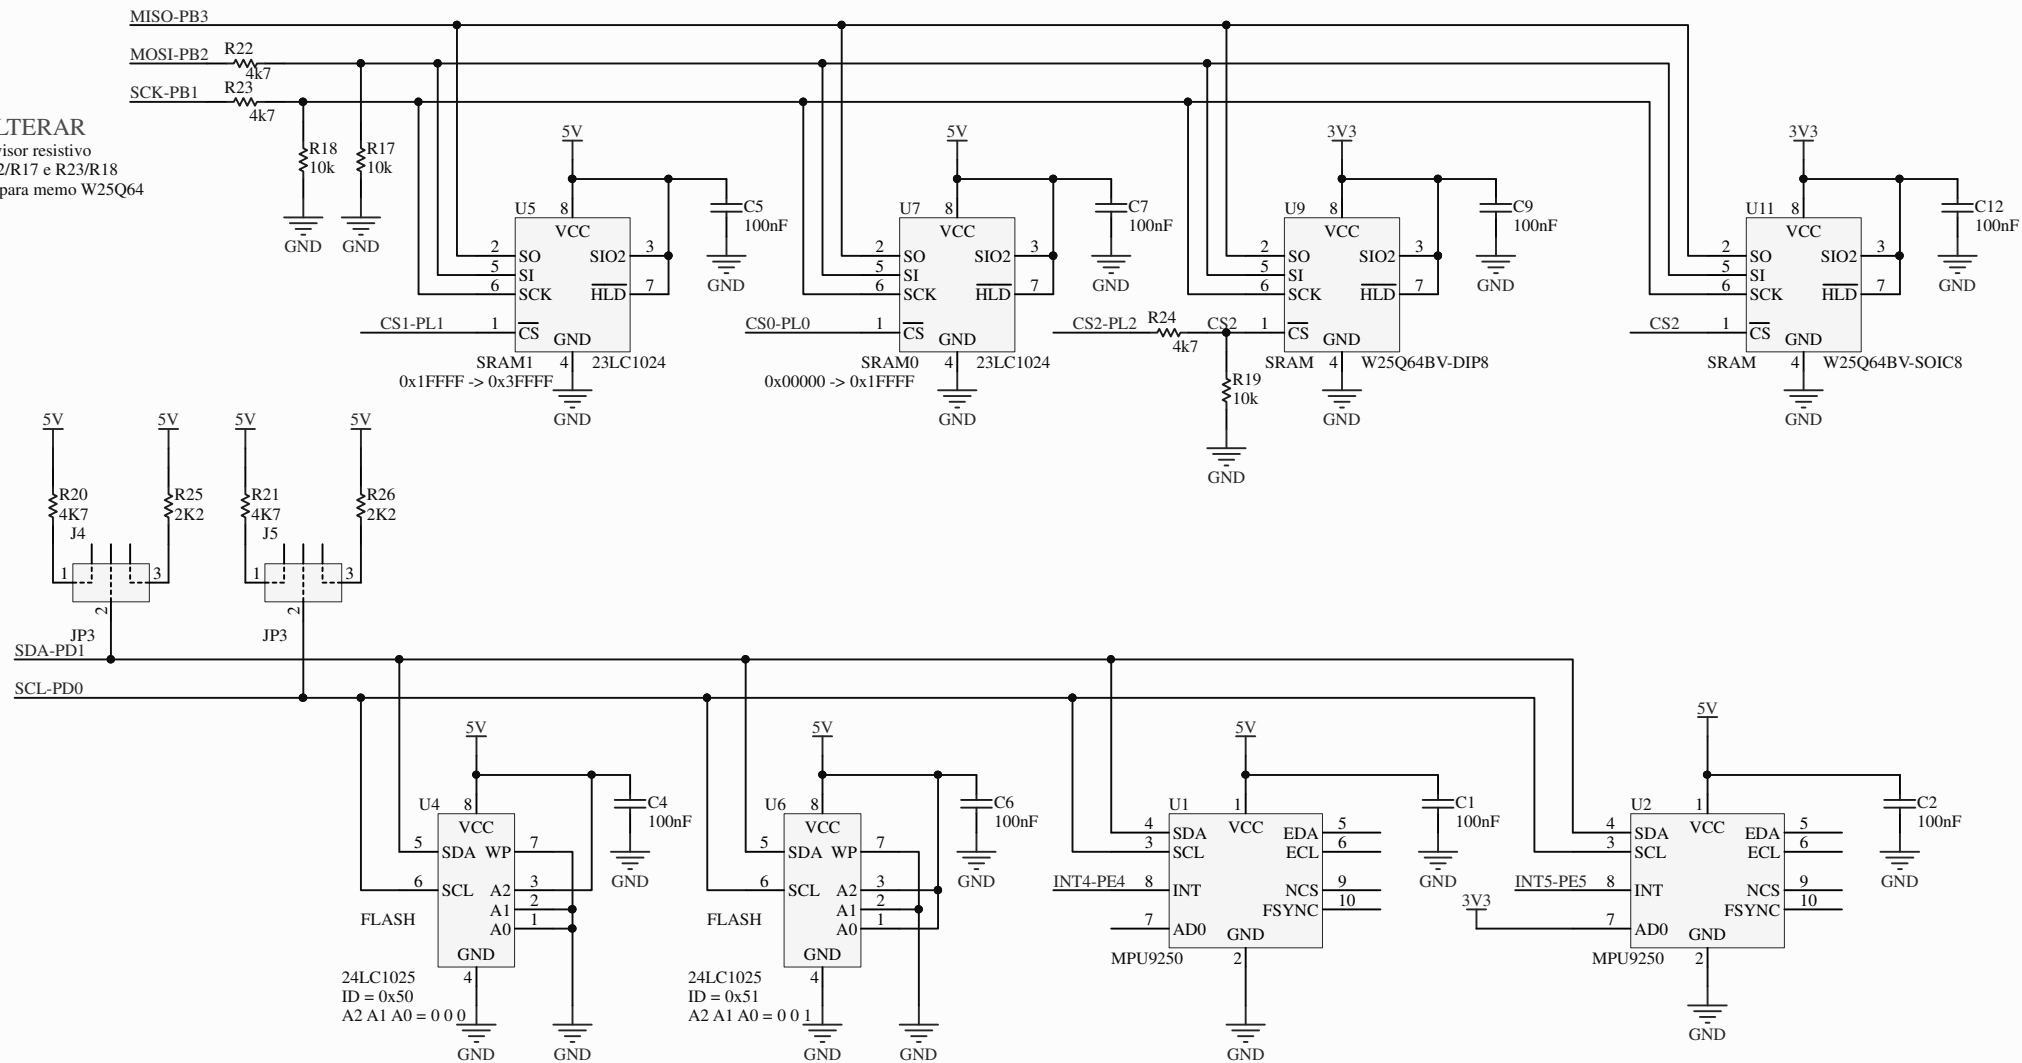
ALTERAR  
Divisor resistivo  
R22/R17 e R23/R18  
Só para memo W25Q64
